Informação Técnica

MODELO : TC-29A9 e TC-29G9L (Chassi BR1L)

DEFEITO : Zumbido de 60Hz (zumbido aumenta com volume) e interferência quando conectado com TV a cabo

Fig.1
Vista do lado
da solda

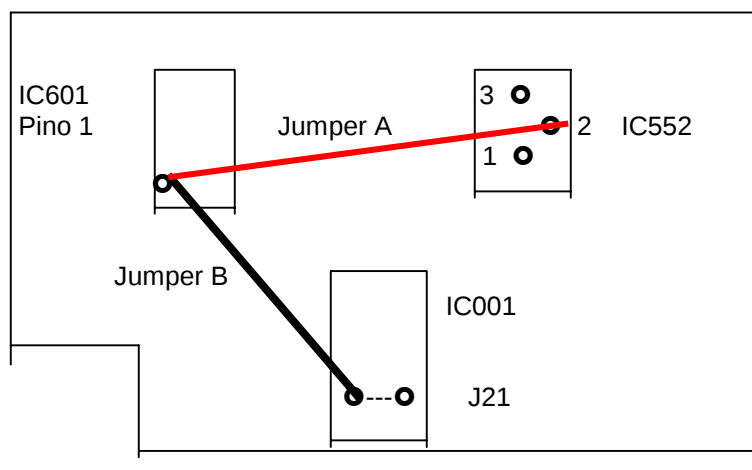
CR Número	Antes da alteração	Após alteração	Observação
Jumper longo A	Nada consta	Acrescentar	Vide fig.1
Jumper longo B	Nada consta	Acrescentar	Vide fig.1
J402	Jumper de fio 5mm	Eliminar	
L402	Nada consta	ELEIN470KA	47uH
JS1018	Jumper SMD	Eliminar	
J124	Jumper de fio 10mm	Eliminar	
J35	Jumper de fio 5mm	EXCELD35V	FERRITE
C551	ECA1VM222B	ECA1VM471GB	470uF/35V

Obs.: Os jumpers A e B são de fio rígido e encapado.

Jumper A: do pino 2 do IC552 ao pino 1 do IC601

Jumper B: de J21 ao pino 1 do IC601
